Verslag huishoudelijke elektrische installatie op laagspanning en zeer lage spanning

Referentie: **008-20261028-03**	Datum controle: **28/10/2026**
Keurder: **008**

Eigenaar:	**Onbekend**	EAN-code:	**541449400001298863**
Adres installatie:	**Sint-Lambertusstraat 4 e, 3221 - Nieuwrode**	Nummer teller(s):	**1SAG3100407251**
		Distributienetbeheerder installatie:	**Fluvius**
Datum uitvoering installatie:	☐ Vóór 01/10/1981 ☑ Tussen 01/10/1981 en 01/06/2020 ☐ Vanaf 01/06/2020		
Type:	☑ Wooneenheid ☐ Niet-huishoudelijk ☐ PV ☐ Batterij ☐ Laadpaal

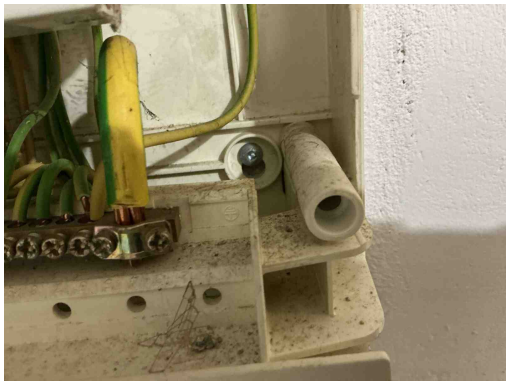
B17 - De voedingsspanning is niet op elk bord vermeld (Boek 1: 3.1.3.3).
Opmerking: Oa bord 1

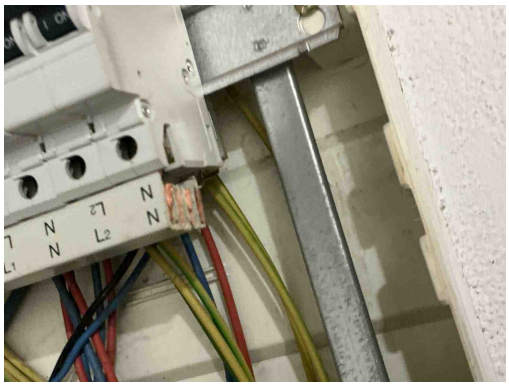
T21a - Het elektrisch materieel is niet geplaatst volgens de voorschriften van de fabrikant/ regels van goed vakmanschap. (Boek 1: 1.4.1.3) Oa ophangvijzen elektrisch verdeelbord niet afgedekt. Zie klasse II toestel.
Opmerking: Oa bord 1

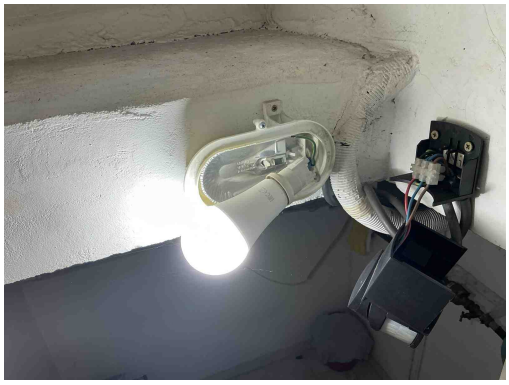
T21b - Het elektrisch materieel is niet geplaatst volgens de voorschriften van de fabrikant/ regels van goed vakmanschap. (Boek 1: 1.4.1.3) Oa kamgeleider niet afdoende afgedekt aan uiteiden. Zie kans op rechtstreekse aanraking plaatsingsfiche fabrikant.
Opmerking: Oa bord 1

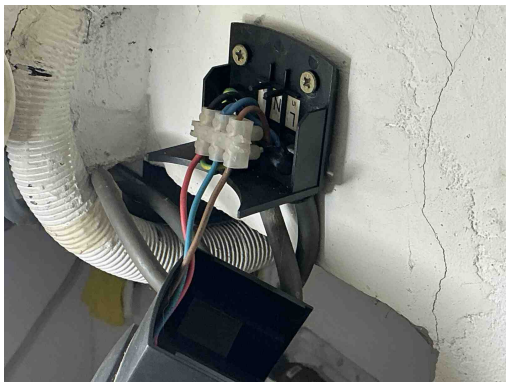
T23 - Het elektrisch materiaal is beschadigd. (Boek 1: 1.4.1.3).
Opmerking: Oa lamp kelder

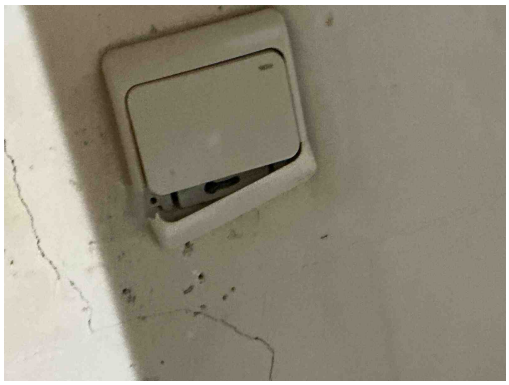
C26 - De verbindingen zijn niet gebeurd in borden, in aftakdozen, aan de klemmen van contactdozen, schakelaars of in de verlichtingstoestellen (Boek 1: 5.2.6.1).
Opmerking: Oa kelder

C21 - Het gebruik van geleiders van het type VOB, zonder bijkomende afscherming is niet toegestaan (Boek 1: 5.2.9.6).
Opmerking: Oa kelder

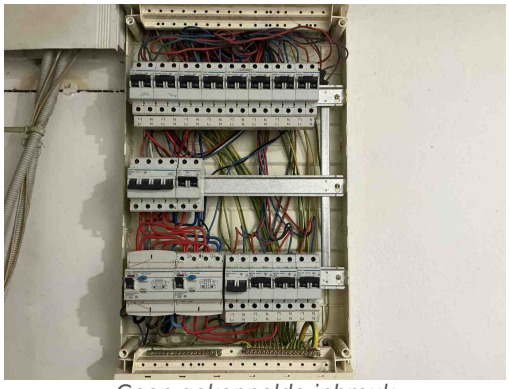
T09 - Bepaalde contactdozen en/of schakelaars zijn beschadigd (Boek 1: 1.4.1.3).
Opmerking: Oa Waskot

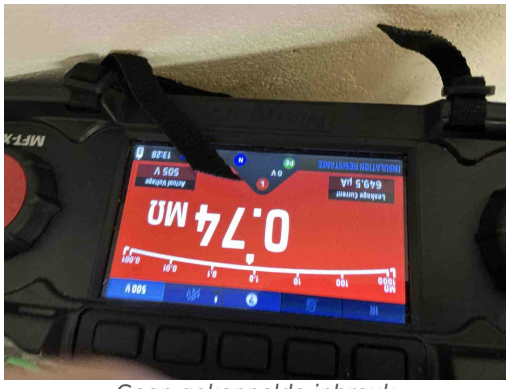
D28 - De voorlopige verlichting is genaakbaar (hoogte <2,5m) en bevindt zich niet achter een differentieelstroombeschermingsinrichting met een gevoeligheid van max. 30mA (Boek 1, Onderafdeling 5.3.4.2.i)
Opmerking: Oa slaapkamer
